# － 改善箇所説明図 －

エンジン・アッセンブリ

ブレーキ用油圧ポンプ駆動ギア

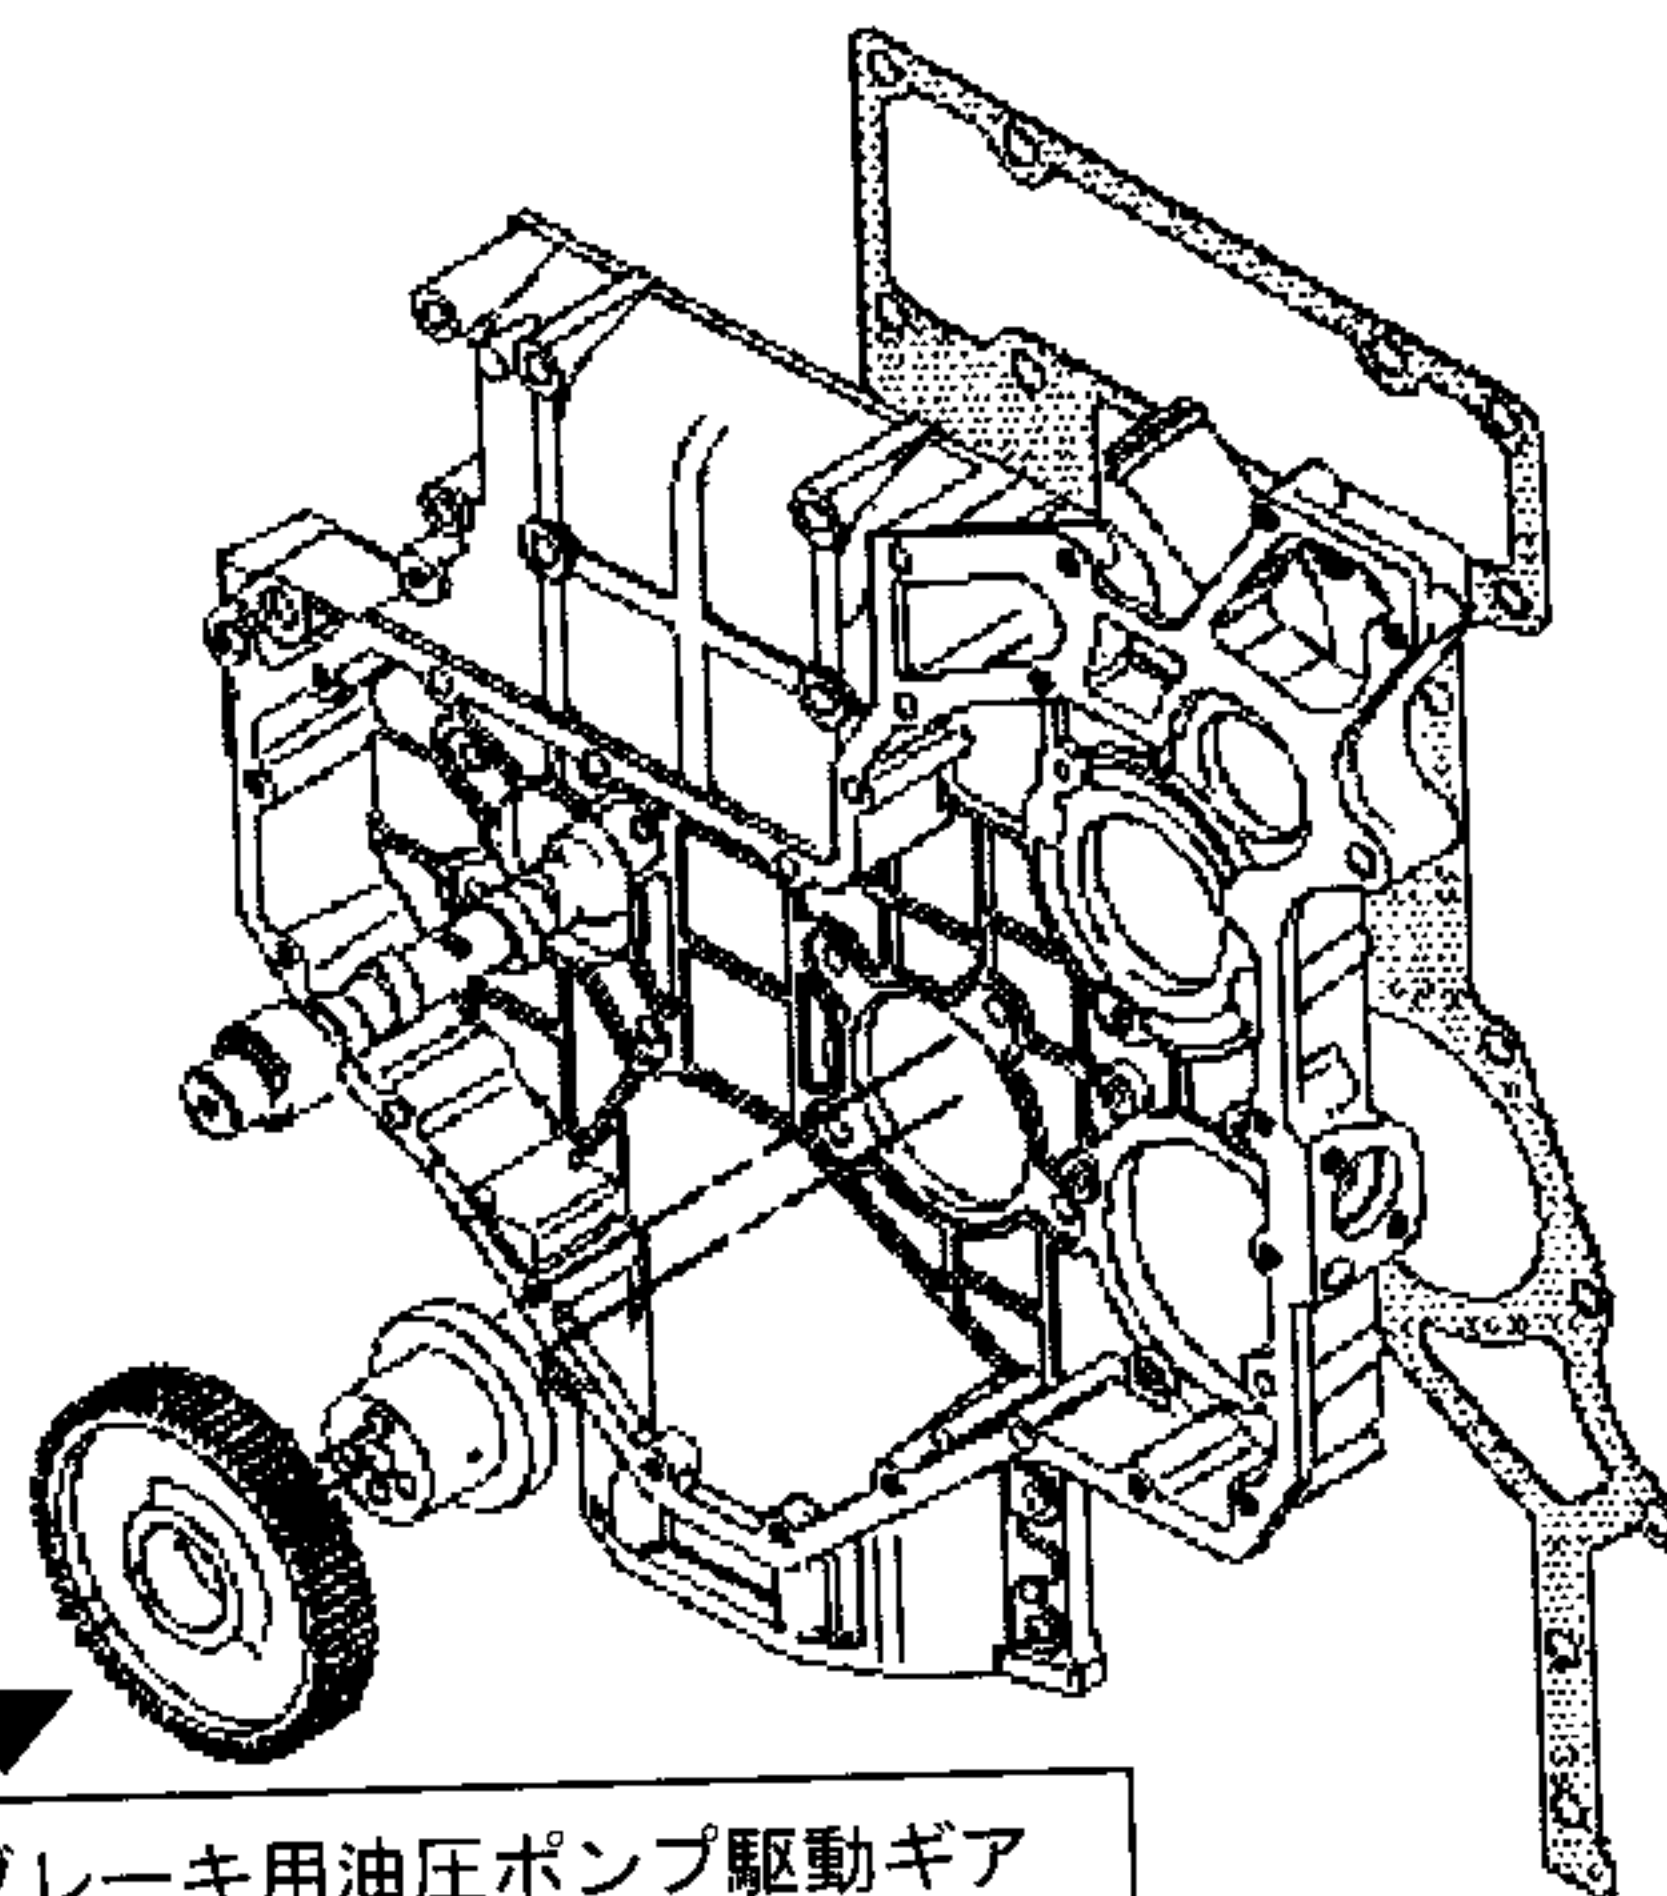
エンジン内部に装着されているブレーキ用油圧ポンプ駆動ギアのベアリングの加工に不適切なものがあり、当該ベアリングが短時間で摩耗することがある。そのため、そのままの状態で使用を続けると、当該ギアに駆動されているブレーキ用油圧ポンプが作動不良となり、ブレーキ油圧低下と伴にブレーキ制動力が低下するおそれがある。

全車両、当該ギヤ一式を良品と交換する。  
又、ブレーキ用油圧ポンプを点検し、作動不良のものは当該ポンプを新品と交換する。

識別：対策済み車両には、エンジンフロントギヤボックス右側面に白ペンキを塗布する。
